Stadt Florstadt, Stadtteil Nieder-Florstadt

Bebauungsplan „Messeplatz, 1. Änderung“

Bilanz der durchgeführten Verfahren gem.:	
§ 3 (2) BauGB	vom 14.03.2022 bis einschließlich 19.04.2022
§ 13 (2) Nr. 3 BauGB	vom 14.03.2022 bis einschließlich 19.04.2022

Abwägung der durchgeführten Verfahren gem. § 13a (2) Nr. 1 BauGB:

AT/Vh-Bez.: Kein aktiver Auftrag		AT/Vh-Nr.: Kein aktiver Auftrag	
TI NL	Südwest		
PTI	Frankfurt		
ONB	Reichelsheim/Wetterau	AsB	5
Bemerkung:		VsB	
		Name	A3397607
		Datum	10.03.2022
		Sicht	Lageplan
		Maßstab	1:500
		Blatt	1

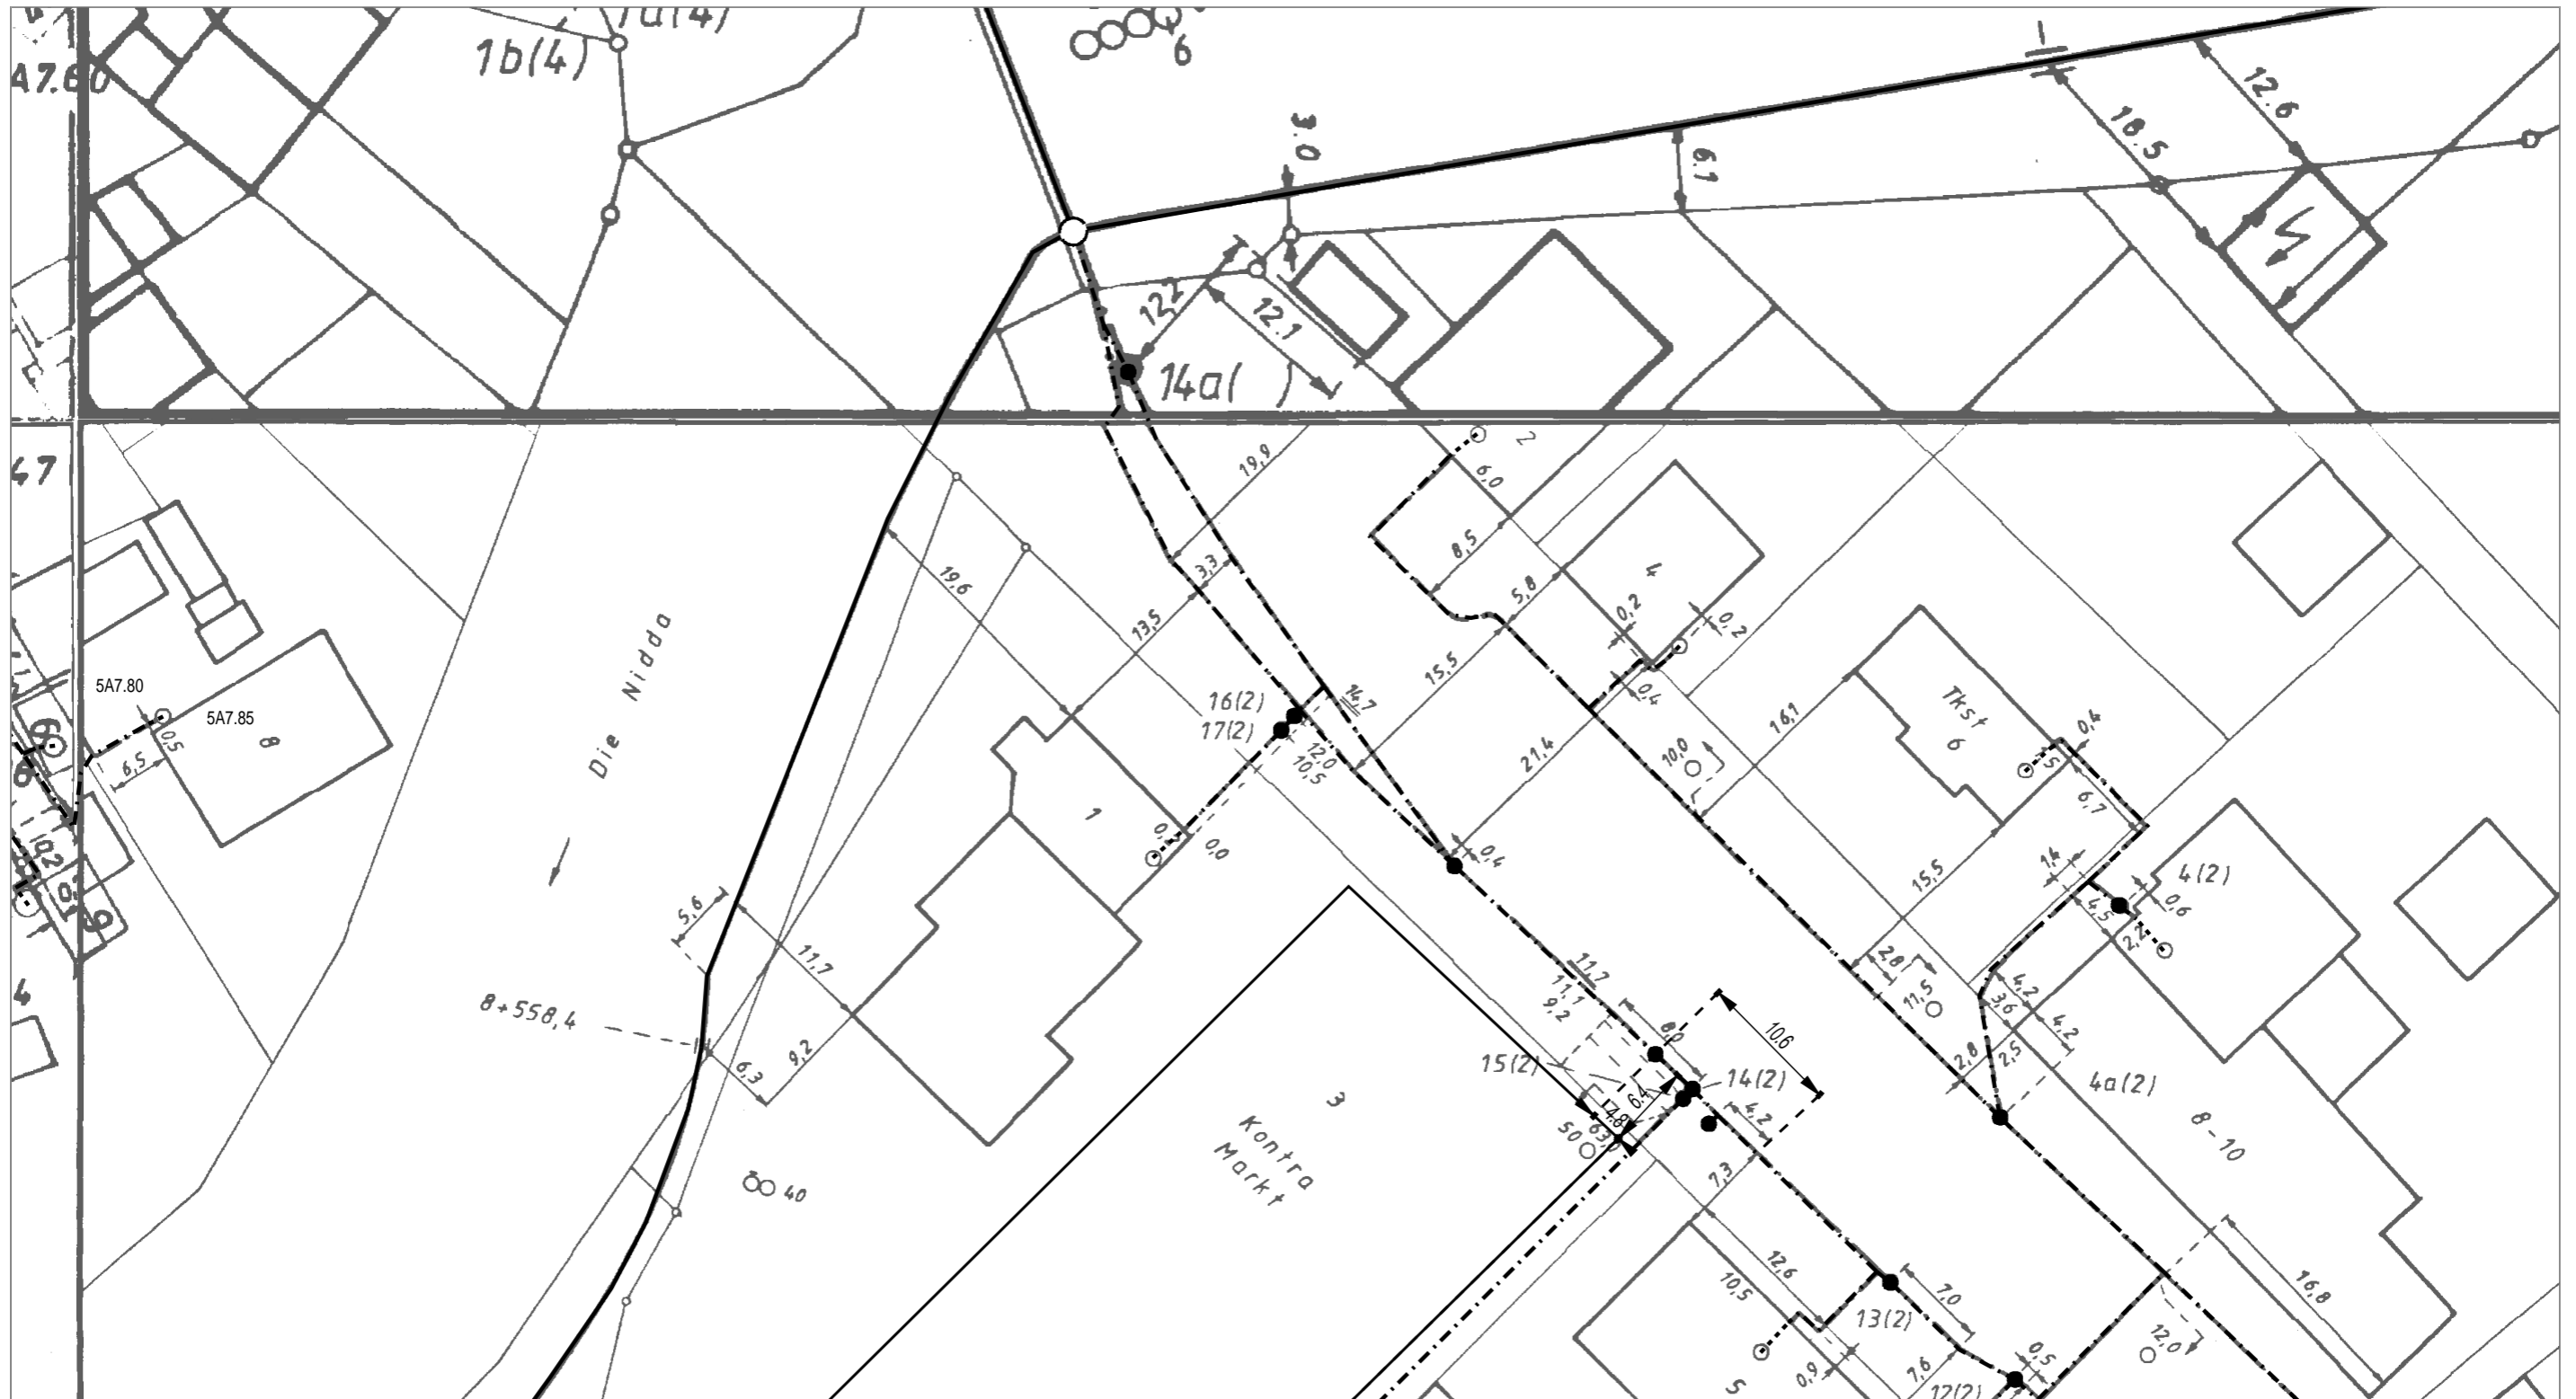
Vom eingereichten Bebauungsplan sind wir betroffen. Im Plangebiet befinden sich Telekommunikationsanlagen - Hausanschlüsse- der Telekom. (s. Anlage Lageplan)

Die im Planbereich liegenden Telekommunikationslinien der Telekom werden von der Baumaßnahme berührt und müssen bei Bedarf gesichert, verändert oder verlegt werden.

Zu 1: Die Hinweise werden zur Kenntnis genommen.

Die Hinweise betreffen die nachfolgende Ausführungsebene. Auf Ebene der Bauleitplanung besteht kein Handlungsbedarf.

In die Begründung zum Bebauungsplan wird ein neues Kapitel mit dem Titel „Hinweise für die Ausführungsebene“ erstellt und darin ein Hinweis zum Erfordernis einer frühzeitigen Abstimmung der Bau- und Erschließungsmaßnahmen mit der Deutschen Telekom Technik GmbH eingefügt.
